1. Objet

Suite à la fin de disponibilité du réchauffeur actuellement utilisé sur les brûleurs **RDB 2.2** (modèles **24** et **32** KW), **un nouveau réchauffeur 25 W a été défini**, permettant d'assurer la fonction de réchauffage du fioul de **façon optimale**.

2. Pièces de rechange

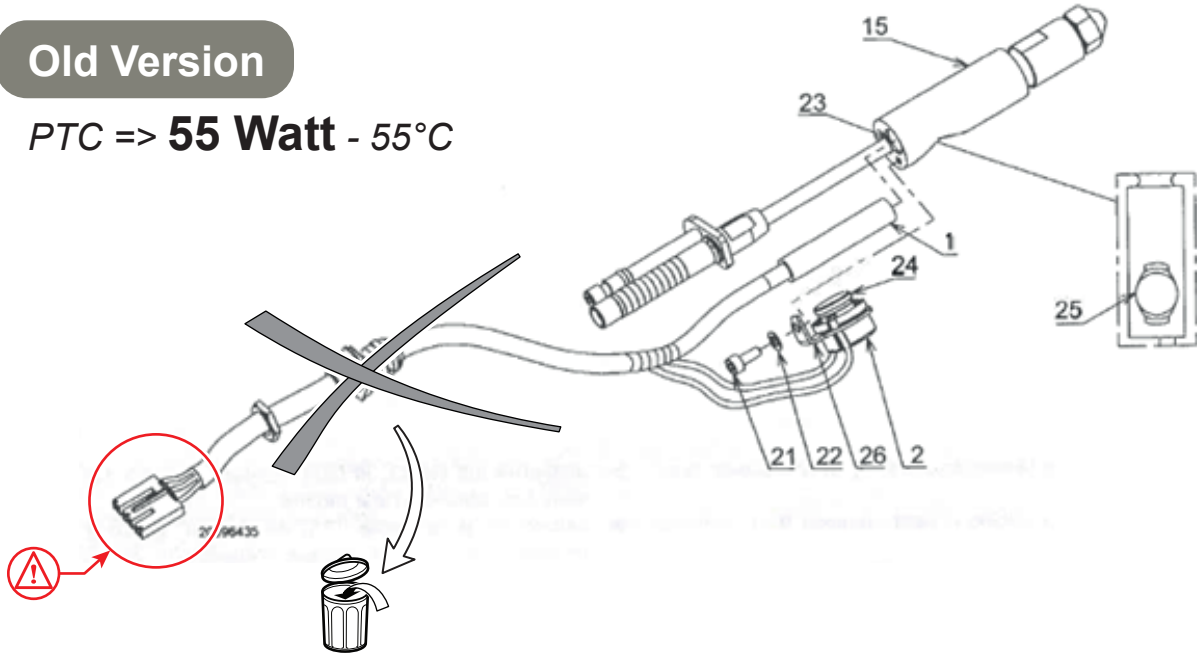
Ce nouveau réchauffeur **25 W** se monte avec un faisceau de raccordement spécifique fourni avec le réchauffeur en pièces de rechange. Un feuillet explicatif (ci-joint en annexe) accompagne également le nouveau réchauffeur.

Description		Référence en pièces de rechange
Avant le 29 janvier 2019		Référence annulée : 7680781
Nouveau réchauffeur 25 W À partir du 29 janvier 2019.		Nouvelle référence : 7724742

Old Version

PTC => **55 Watt** - 55°C

New Version

PTC => **25 Watt** - 42°C

Le nouveau réchauffeur **25 W** est disponible au Centre Pièces de Rechange sous la référence **7724742**.

Référence	Description	
7724742	Rep. 16 : Réchauffeur 25 W
